Aménagement hydroélectrique
des chutes à Thompson, rivière Franquelin

Novembre 2007

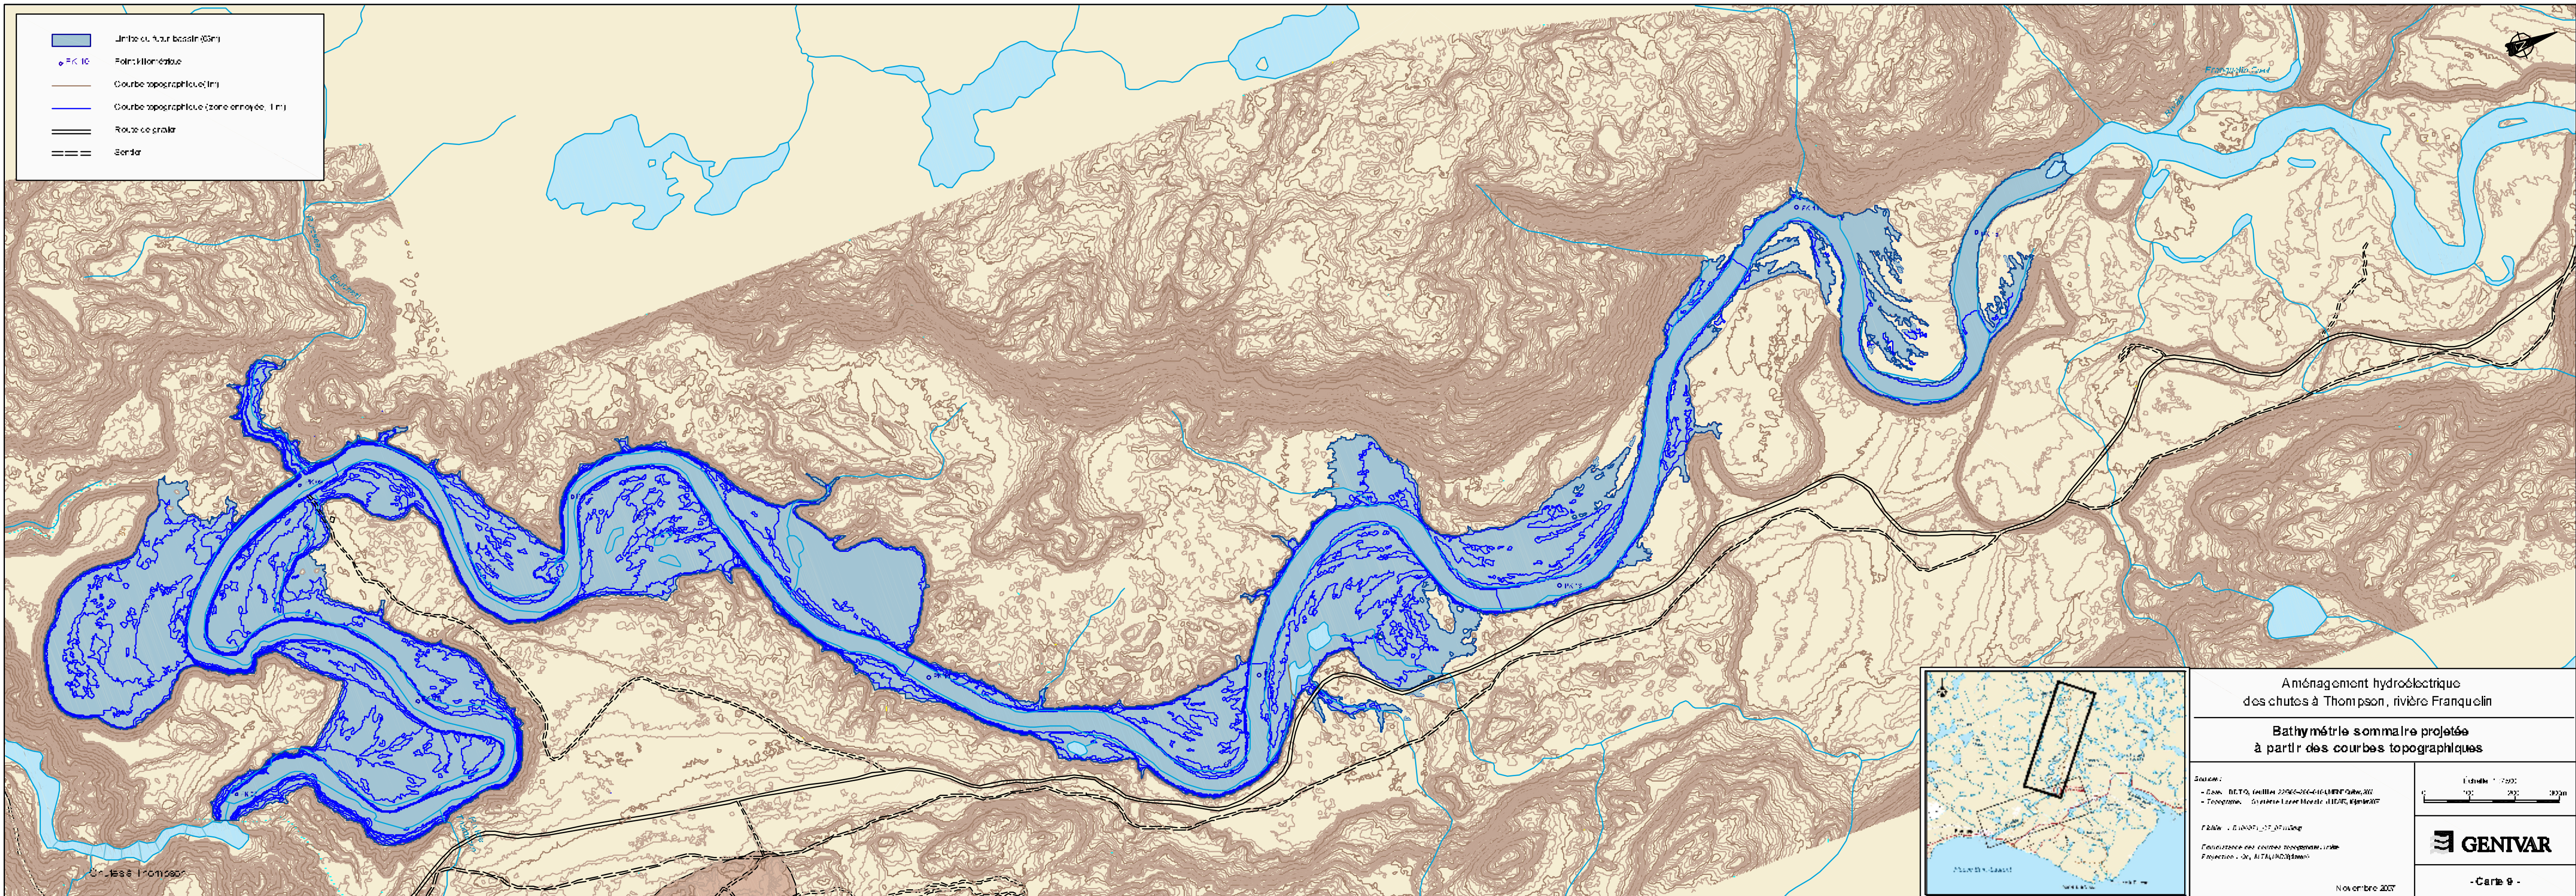
L'initiateur du projet doit apporter des précisions aux données présentées au tableau 23 de la page 83 de l'étude d'impact, de façon à caractériser (adulte ou jeune) les poissons identifiés comme indéterminés (ind.). L'initiateur du projet doit également préciser à quelle classe appartiennent les anguilles capturées (anguillettes ou autres).

Le tableau 23 de la page 83 de l'étude d'impact présente une synthèse des captures effectuées par espèce et par secteur, lors des pêches expérimentales réalisées en août 2006. Les informations présentées dans ce tableau ont été compilées à partir des données brutes. Bien qu'il s'agisse d'un individu pris lors d'une passe de pêche électrique et qui s'est échappé sans être capturé à nouveau, le saumon mentionné comme indéterminé dans le secteur 2 était un juvénile, soit un alevin, soit un tacon. Les quatre anguilles prises dans les engins ne sont pas des anguillettes en montaison, mais bien des anguilles. Enfin, en ce qui concerne les 226 meuniers rouges de stade indéterminé capturés dans le secteur 3 ainsi que les 8 individus capturés dans le secteur 5, leur petite taille (inférieure à 15 cm) n'a pas permis de préciser s'il s'agissait d'adultes ou de juvéniles.

Figure 1. Diagramme de Hjulstrom expliquant le comportement des particules du fond en fonction de la vitesse du courant

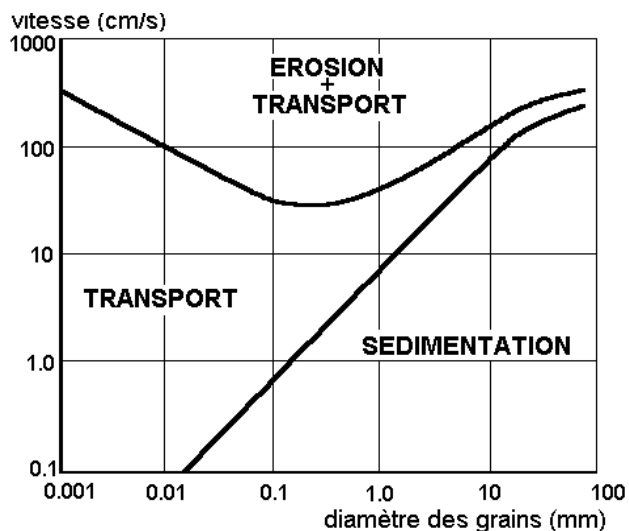
Il est indiqué, à la page 60 de l'étude d'impact, qu'il y a un bassin d'environ 80 m de long caractérisé par une dominance de sable et de limon dans le segment # 9. Or, considérant que les eaux turbinées seront rejetées dans cette fosse, l'initiateur du projet doit fournir une évaluation des impacts associés à la remise en suspension de ces sédiments et à leur dispersion en aval sur les poissons et leurs habitats.

Les vitesses prévues à la sortie du canal de fuite sont inférieures à 1 m/s. Comme les débits turbinés seront rejetés dans la fosse du segment # 9, dissipant en grande partie l'énergie, les vitesses de courant diminueront rapidement dès la sortie du canal de fuite pour atteindre des valeurs proches de 0 à la hauteur du banc de sable situé en rive droite. Les vitesses seront, par conséquent, inférieures à la vitesse de transport des particules d'un diamètre de 0,2 mm selon le diagramme de Hjulstrom (figure 1) (correspondant au sable). Aucune remise en suspension significative des sédiments du bassin du segment n'est prévue et aucun impact sur les poissons ou sur leurs habitats n'est appréhendé.
